改善箇所説明図

トルクコンバータ断面図

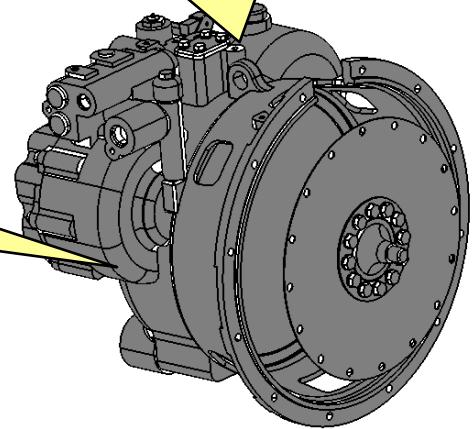
基準不適合箇所

基準不適合箇所

ホイール・クレーンの動力伝達装置において、トルクコンバータのフロントカバーの製造が不適切なため、当該カバーの強度が不足しているものがある。そのため、走行時の油圧により亀裂が生じ、そのままの状態で使用を続けると、亀裂が進展してトルクコンバータオイルが漏れて警告灯が点灯し、最悪の場合、走行不能となるおそれがある。

全車両、トルクコンバータを良品に交換する。
